***MEMOIRE EN REPONSE***

***AU PV DE SYNTHESE POUR L'AUTORISATION DE RECHERCHE  
DE GITE GEOTHERMIQUE A BASSE TEMPERATURE  
SUR LES COMMUNES DE  
NANTERRE, SURESNES, CLICHY-LA-GARENNE, PUTEAUX,  
COURBEVOIE, NEUILLY-SUR SEINE, BOIS-COLOMBES,  
COLOMBES, LA-GARENNE-COLOMBES, ASNIERES-SUR-SEINE,  
LEVALLOIS-PERRET ET PARIS XVIEME  
DANS LE CADRE DU PROJET PUTEAUX-COURBEVOIE***

## Synthèse des observations par thème et questions du commissaire enquêteur

Figure 4 : Localisation du périmètre « Nanterre » envisagé

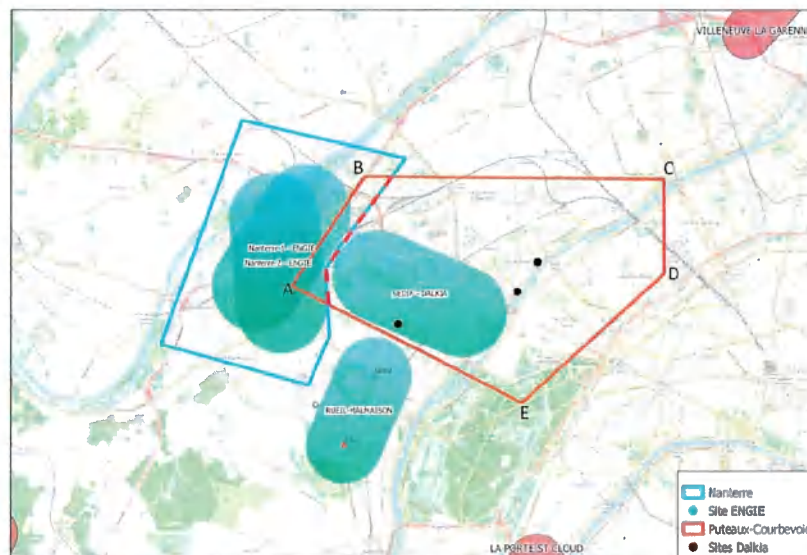
**Un consensus pour permettre de faire émerger les deux projets serait de réduire d'environ 1,190 km<sup>2</sup> le périmètre de l'autorisation de recherche sollicitée par la société Dalkia. Cet ajustement permettrait de faire émerger et coexister les deux projets.**

Nous sollicitons donc que le périmètre de l'autorisation de recherche de la société Dalkia soit modifié sur le segment A-B comme proposé dans la cartographie de la figure 4.

Pour maximiser les chances de transition énergétique sur le territoire, Dalkia vous propose de discuter sur une modification du périmètre de la demande d'autorisation de recherche, dans la limite de ce qui est présenté dans la figure ci-dessous (trait noir), et qui constitue un bon compromis dans l'état, sous réserve que le futur projet de Nanterre n'interfère pas hydrauliquement avec le projet de Puteaux/Courbevoie de plus de 1 bars et qu'il n'induisse pas un refroidissement de l'eau de production de ce même doublet sur une période d'exploitation de 30 ans conformément à la réglementation en vigueur. Dalkia reste ouvert à des discussions ultérieures, qui n'excluent nullement l'éventualité d'une dérogation permettant de dépasser le périmètre de recherche établi, une fois le potentiel de la ressource validé et les sites de forage retenus, ceci dans la mesure où les doublets n'interfèrent pas et ne remettent pas en cause leur exploitation.
